「原子炉制御室居住性に係る有毒ガス影響評価ガイドの骨子案」に対する事業者意見

図 1 評価全体の流れ

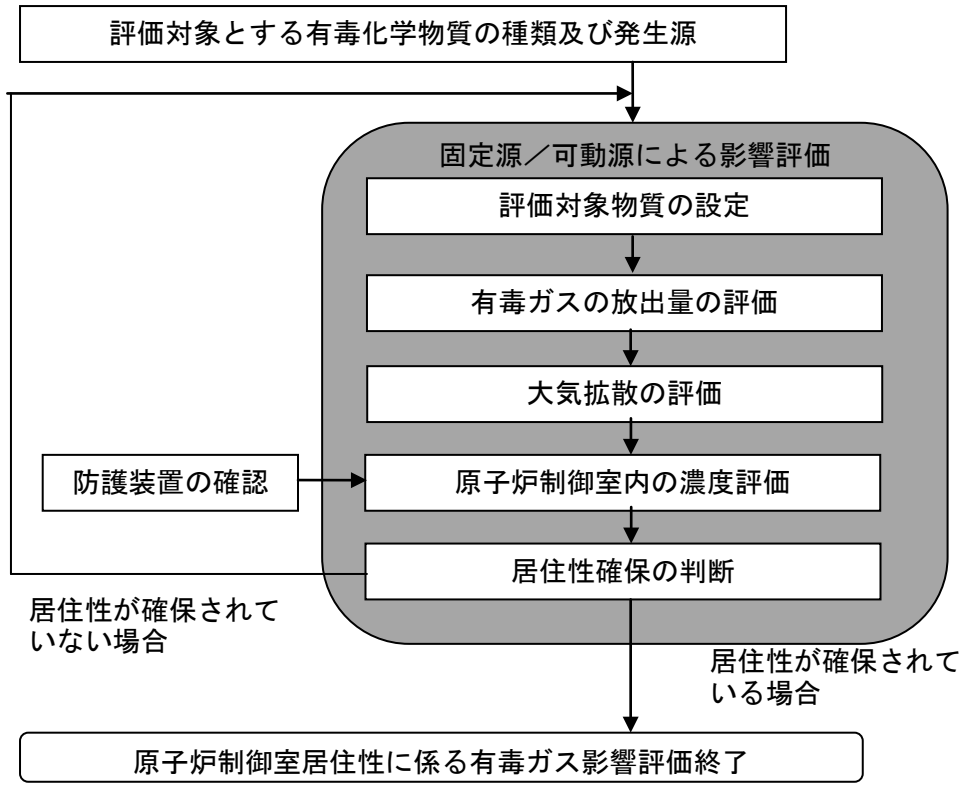
ガイド骨子案	事業者意見
<ul style="list-style-type: none"> ・ 事業者に対し以下のデータの提出、同データに基づく図 1 に示す評価を求める。 <ul style="list-style-type: none"> ① 貯蔵されている有毒化学物質の名称 ② 有毒ガスの発生源となる有毒化学物質のタンクの形状、その設置場所及び貯蔵量 ③ 原子炉制御室及び有毒ガスの発生源の位置（高さ・方位・距離を含む） ④ タンクの耐震クラス、堰の有無及び堰がある場合には堰の面積 ⑤ 気象データ（年間 1 時間ごとの風向、風速、大気安定度） 1 実用発電用原子炉施設敷地内又は敷地外での貯蔵施設（貯蔵タンク、配管ライン等）にある有毒ガスを発生させる有毒化学物質。 2 実用発電用原子炉施設敷地内又は敷地外での各種の輸送機関（タンクローリー、鉄道車両、船舶等）の輸送容器に貯蔵される有毒ガスを発生させる有毒化学物質。 3 特定化学物質障害予防規則（昭和 47 年労働省令第 39 号） 	<ul style="list-style-type: none"> ・ 事業者が提出するデータとして記載されているものは例示であり、具体的には、事業者が行う評価に応じたデータを提出させていただくものと理解している。
